vAO01 Änderungsantrag Container
 P600-000-000022017-010_R1 (Rev. 1)

GERMAN LNG - TERMINAL

Antrag zur Änderung Anzahl der Baucontainer auf dem Baufeld /
Application to change the number of containers
on the construction site

Document Number: P600-000-000022017-010

Abbildung 1: Auszug der vA001_U_02_08 Zeichnung

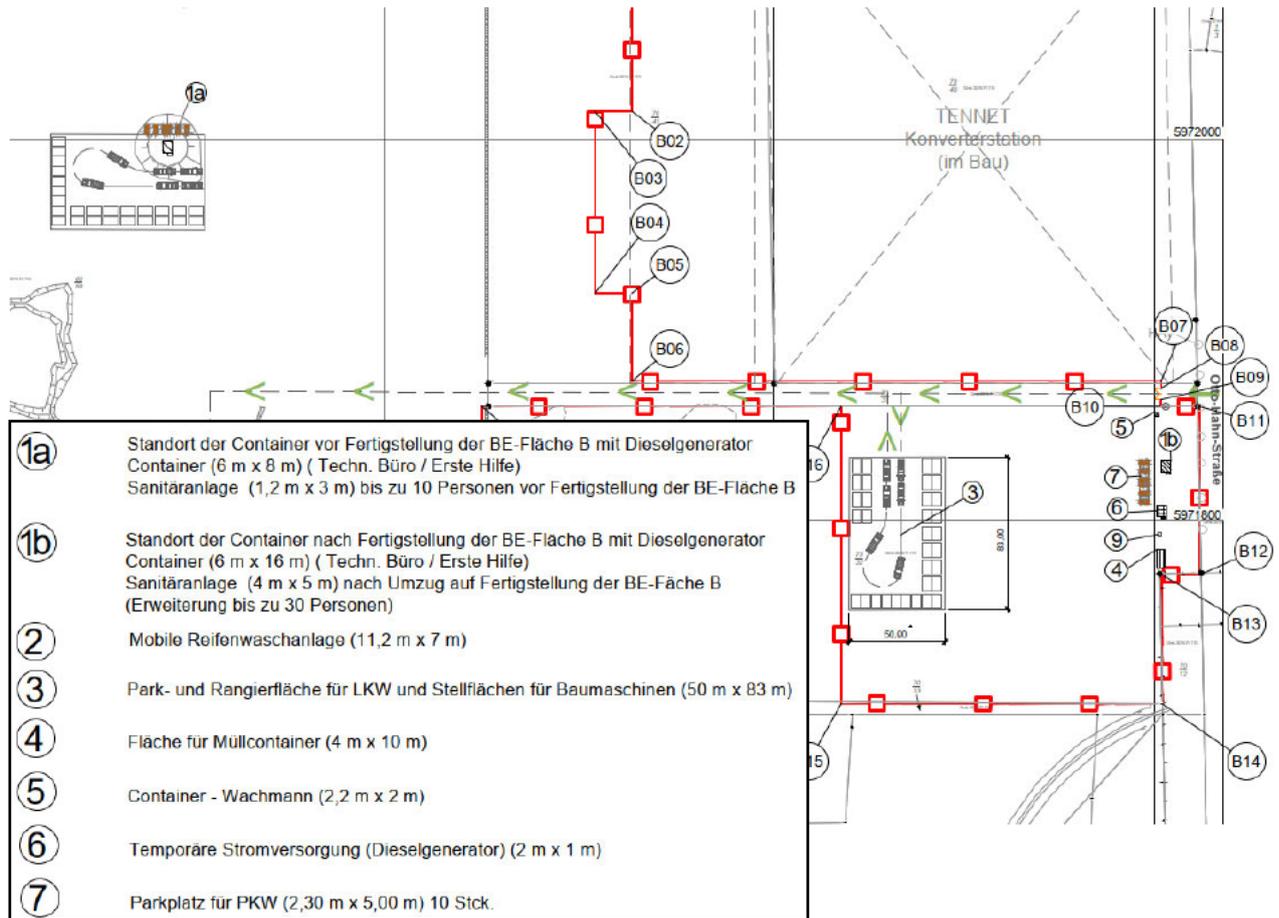
Gemäß der beantragten Unterlage vA001_U_01_01 (Erläuterungsbericht), sowie vA001_U_02_08 sind die Baustelleneinrichtungsflächen, sowie Parkflächen und Baucontainerstandorte geplant. Hierbei sind zum gegenwärtigen Zeitpunkt Baucontainer für Baustellenpersonal bis zu einer Anzahl von 10 Personen beschränkt und im Bereich der ehemaligen Windkraftanlage im nördlichen Baufeld verwandt (Position 1a s. nachfolgende Abbildung).

Zur Überbrückung des bereits jetzt notwendigen Platzbedarfes von bis zu 30 Personen sollen weitere Baucontainer im Bereich der ehemaligen Windkraftanlage eingerichtet werden. Die Versetzung der Container zur BE-Fläche B wird dann durchgeführt, sobald die Vorbereitungen der BE-Fläche B abgeschlossen sind.

Die Containerzusammenstellung würde dann acht Doppelcontainer vorsehen, vier nebeneinander (mit je zwei Etagen). Die Flächenoptimierung wäre daher auch gegeben. Mit der weiteren Bereitstellung eines Besprechungscontainers (Doppelcontainer) und zwei Einzelcontainern zur Umkleide neben dem Sanitärcontainer wäre für die Phase der vA001 ausreichende Kapazität gewährleistet.
